**Avis délibéré de la mission régionale d'autorité environnementale sur la mise en compatibilité du plan local de l'urbanisme (PLU) de la commune déléguée Saint-Maurice-sur-Dargoire, commune nouvelle de Chabanière (69), dans le cadre d'une déclaration de projet concernant la création d'un groupe scolaire**

**(2<sup>e</sup> avis)**

**Avis n° 2023-ARA-AUPP-1364**

**Avis délibéré le 27 février 2024**

Figure 2: Nouveau zonage projeté (à gauche) ;

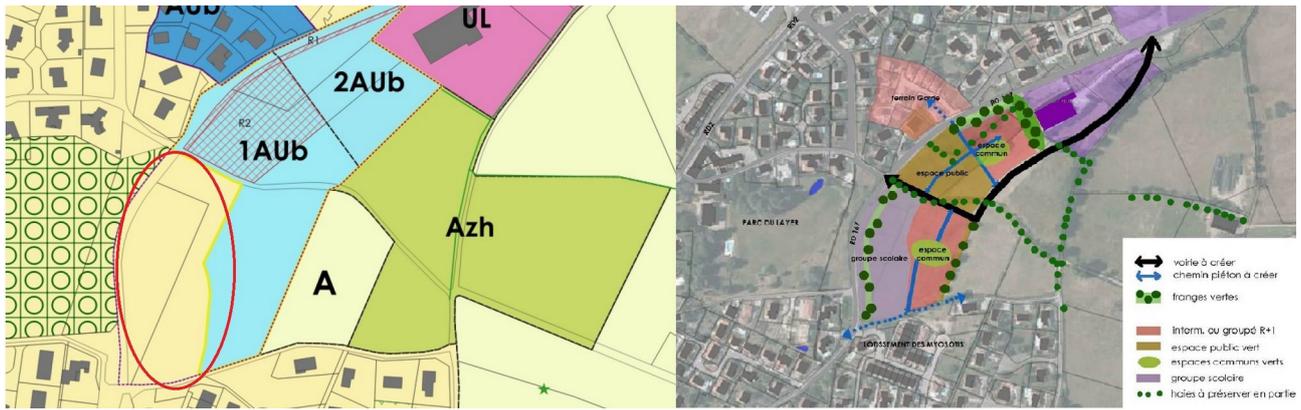
14 Dans le cadre d'un projet de mise en compatibilité d'un PLU et pour la bonne compréhension du public, il aurait été plus pertinent d'ajouter dans le RNT le schéma d'intention de la nouvelle OAP, en tant que document du PLU opposable aux demandes de construction et donc au plan masse du projet du groupe scolaire.
